静岡県の基本認識についての説明内容

1 基本認識から対話を始める重要性

図2

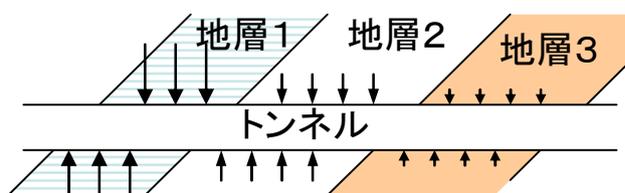
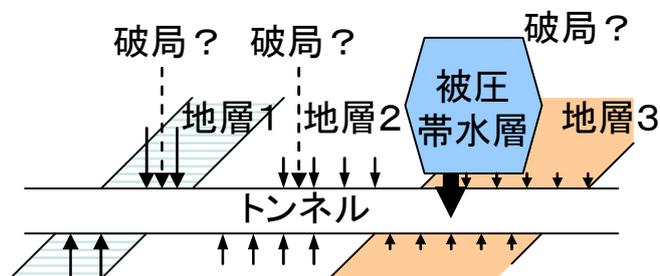
静岡県中央新幹線対策本部は、平成30年11月21日に開催した「第8回静岡県中央新幹線環境保全連絡会議」で図2を示した。ここでは、JR東海が用いている（と推定される）実現象の単純化モデルとして、図2（上）を示した。そして、県が推定する実現象は図2（下）に近いものであることを示した。

〔推測される JR 東海の解析方法〕

地層をわけ、地層ごとの平均的な透水係数と、その水圧を決め、トンネル湧水量を推定している。

〔県が推定する実際の解析方法〕

トンネル湧水量は、平均的な透水係数とともに、岩盤の大きな割れ目や破砕帯のあるところ(破局点)をトンネルが通過するかどうかに大きく左右される。(平均値からだけでは推定できない)

図3 トンネル水収支モデル模式図（平成30年11月21日静岡県中央新幹線環境保全連絡会議へのご説明（JR東海資料）より抜粋）

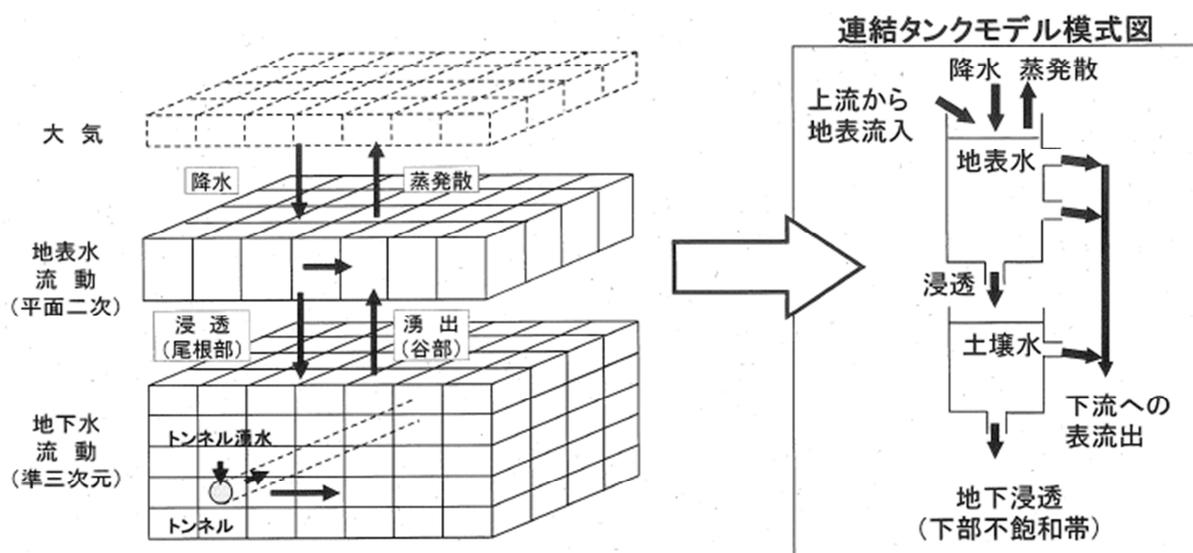
トンネル内の湧水量を推定するためには、周辺の地山全体の水収支（雨が降り、一部は蒸発散、一部は地中、一部は川へと行くという水の総量の行き先）をモデル化する必要がある。これには、**図3**に示す連結タンクモデルを用いている。このようなモデル化が松尾氏のいう「実現象の単純化」である。詳細は省略するが、実現象とはこのような単純なものではないことから、この単純化に伴い、水収支の計算結果に不確実性が生じることは容易に想像できる。

不確実性が発生する一例を挙げれば、ある地点の地盤がこのような状態となっているということの推定についての不確実性である。現時点では、トンネルに沿ってボーリングが実施されておらず、また周辺の地山の内部の状態を知るための四万十層群で実施した鉛直ボーリング数は1箇所を過ぎない。にもかかわらず、地山内部の構造をこのように単純化している。このモデルでは被圧帯水層は存在しないとしていると思われる。

このように、解析計算（シミュレーション）を可能とするための「実現象の単純化」に伴い、現時点では、大きさを推定しがたい「不確実性」が存在していると言わざるを得ない。

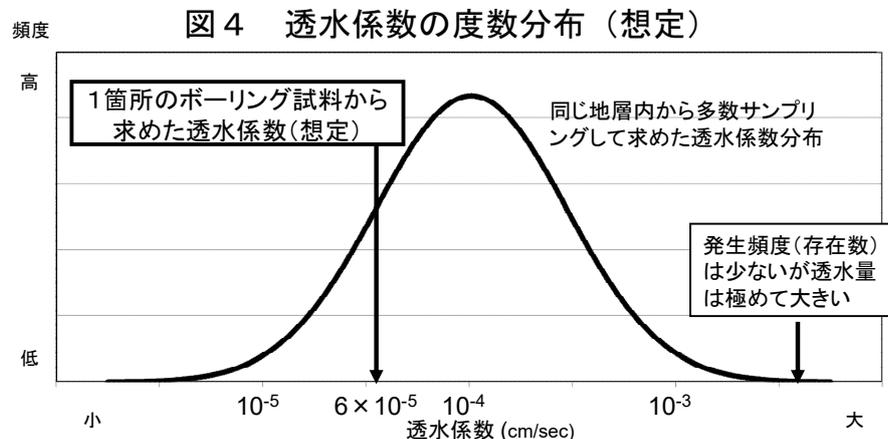
計算に用いる諸係数として最も重要なものは「透水係数 (k)」であり、トンネル湧水量 (Q) に直接影響する係数である。この透水係数は、どのように推定されているのだろうか。

実際の地山の透水係数は均一ではなく、同じ地層の中ですら、本来的にバラツキがあり、さらにトンネル付近という同じ地層内の狭い範囲においてさえバラツキがある。それにもかかわらず、非常に限られた調査結果から推定されていると思われる。

地表であればサンプリング (試料採取) が容易なため、通常は多数サンプリングして透水係数を求める試験を行い、その平均値とバラツキ状態 (度数分布) を調べる。(図 4)

それでは、JR 東海が解析で用いている透水係数はどのように選定されているのだろうか。それについては JR 東海から説明をいただきたいが、おそらく限られたボーリング箇所の試料から求めた透水係数を用いていると思われる。よって透水係数の度数分布は考慮していないと思われる。(あるいは、シミュレーション計算の現状再現性を上げるために修正した値を用いている。) 仮に、この値が「 6×10^{-5} 」であったとしても、サンプル数が限られているため、この値がその地盤の透水係数をどの程度代表しているかは知りようがない。

このように、湧水量計算において極めて重要な透水係数の推定には、大きな不確実性が存在すると言わざるを得ない。
